SCH		DSND	Flyer	DATE	2013-05-08	
CHKD				DATE		
APPR				DATE		PART No.: 125-0012400R
REV.	C	Requirement:				MODEL NAME: CA-3092BT
Modification	2					DRAWING No.: S125-0012400R
Page	5/5

bluetooth module-1

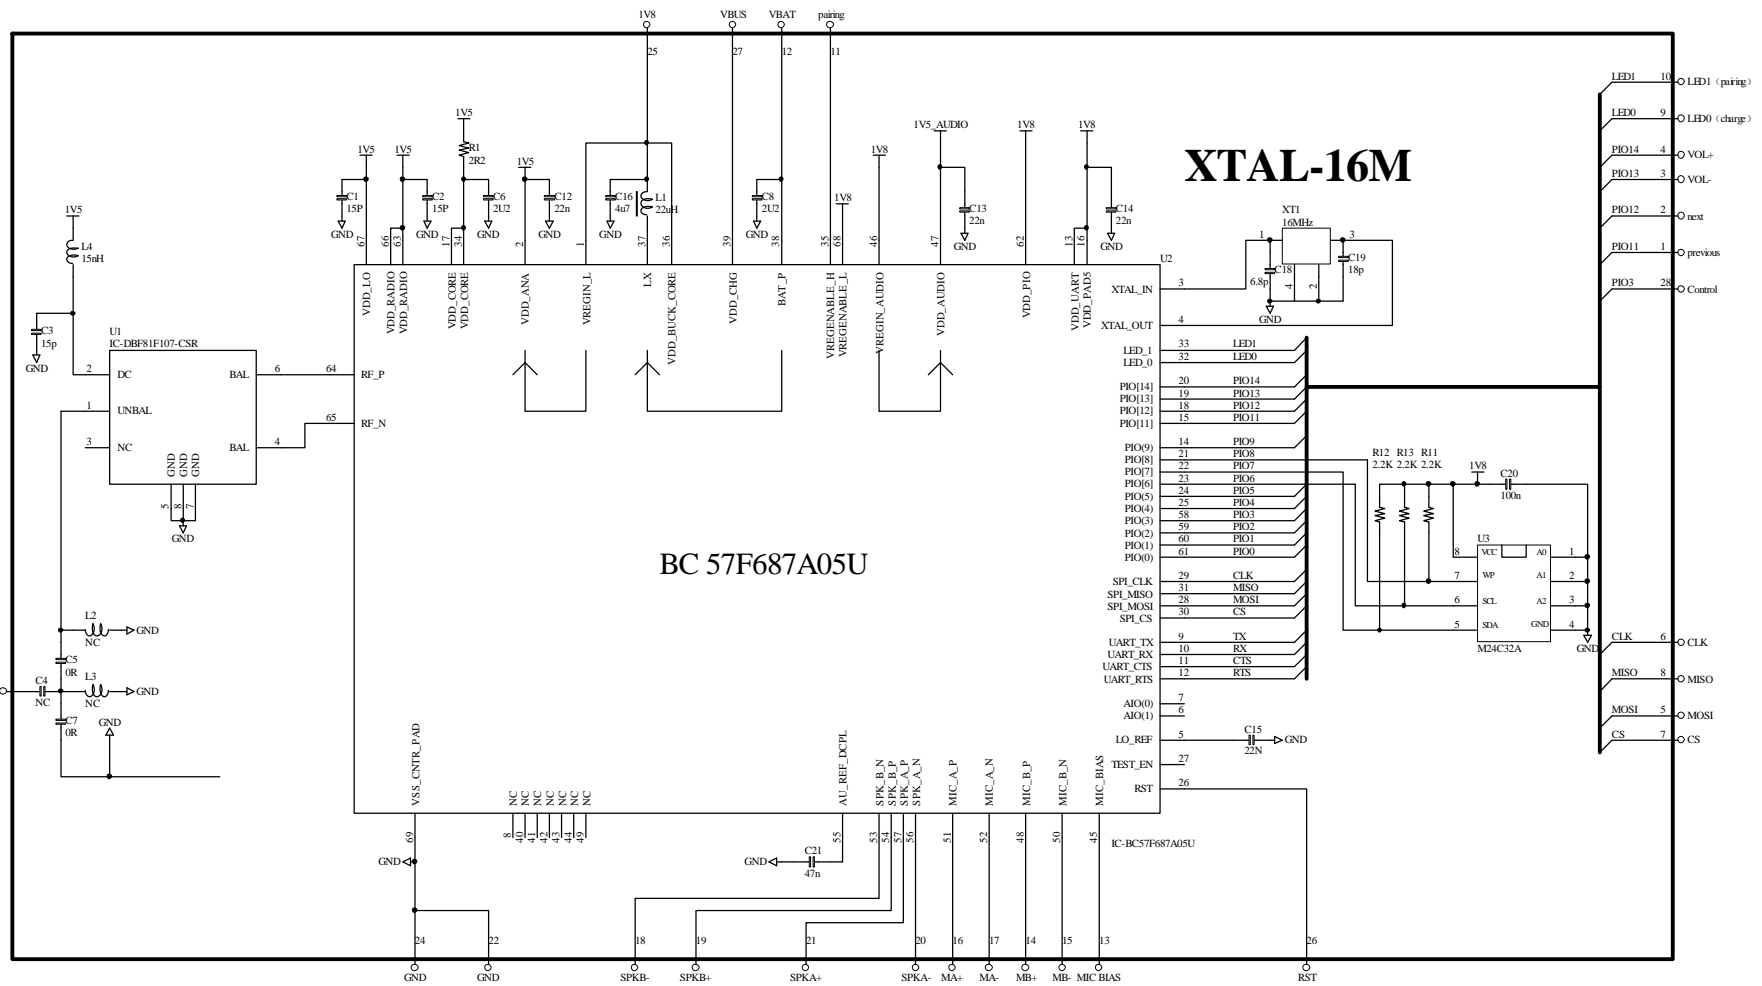
REV	DESCRIPTION	DSND	DATE
1	IR3和R3由200变更为240	Flyer	2013.5.4
2	3R4由68k变更为100k		
3	增加电阻R6和PS3LED改为背光	Flyer	2013.5.8
